**AVIS RELATIF À LA PROTECTION
CONTRE LES EVENTUELS EFFETS NOCIFS ET NUISANCES
PROVOQUÉS PAR LES RAYONNEMENTS NON IONISANTS
GÉNÉRÉS PAR DES ANTENNES ÉMETTRICES STATIONNAIRES**

Commune : ARLON - Exploitant : ORANGE

Référence exploitant : 211R1_1 / 30115R1_1 / 40115R1_1 / 50115R1_1

Rapport n° 4185 / 2023

Figure 1 : Vue en plan des lieux de séjour et des points de contrôle

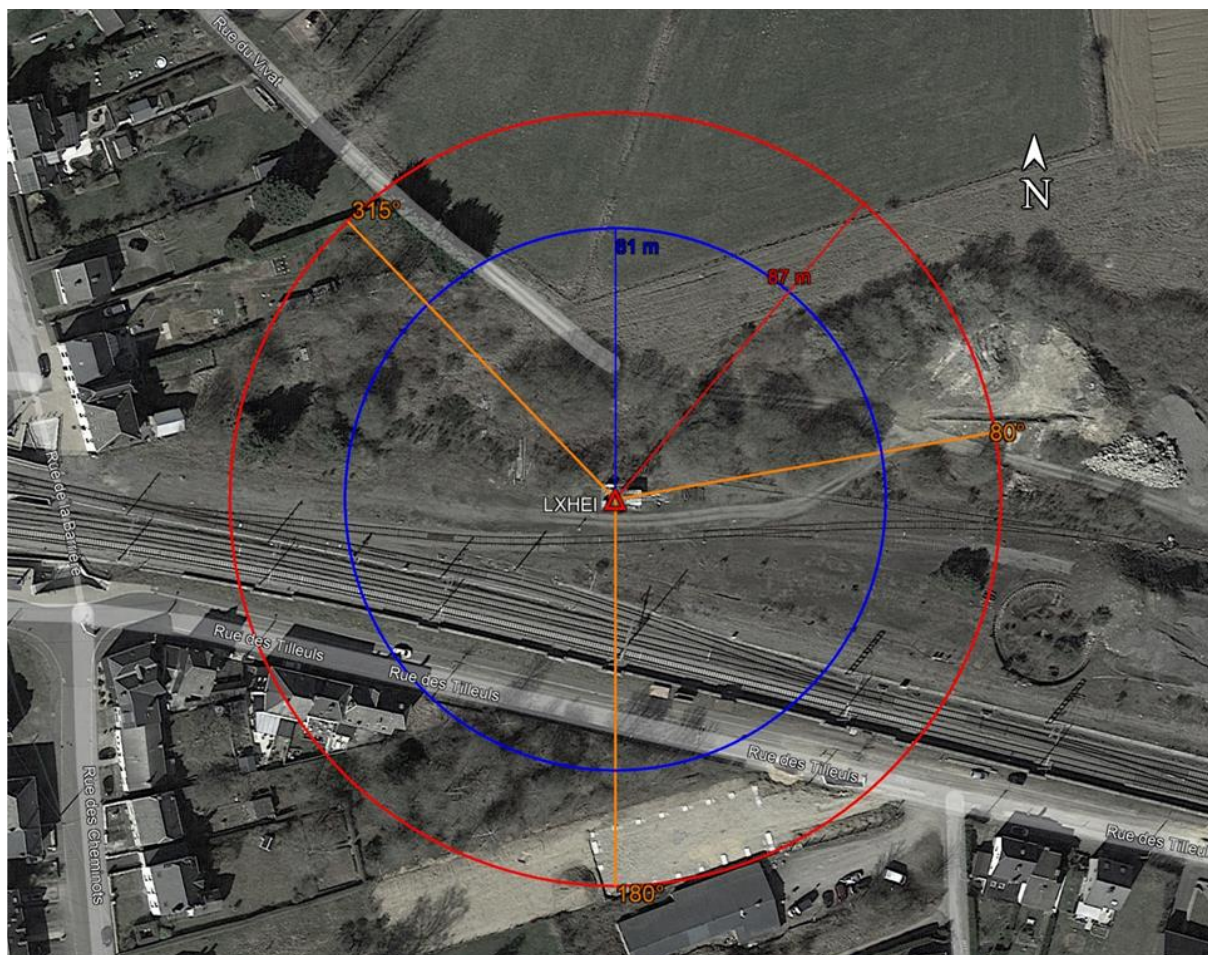
En ce qui concerne les antennes de l'installation mentionnées dans le tableau 1, la distance maximale à laquelle la limite pourrait être atteinte, à l'extérieur, est égale à 84,7 m. S'il n'y a pas de LS à une distance inférieure, les antennes respectent forcément la limite d'immission.

Dans le cas des LS situés à l'intérieur des bâtiments, une atténuation d'obstacle est prise en compte et il en résulte que la distance maximale à laquelle la limite pourrait être atteinte se réduit à 59,9 m.

Les résultats de l'évaluation décrite au paragraphe 4 indiquent que les antennes émettrices stationnaires de l'installation faisant l'objet du présent avis ne produisent pas, dans un lieu de séjour, un rayonnement électromagnétique maximum supérieur aux limites fixées à l'article 4 du décret.
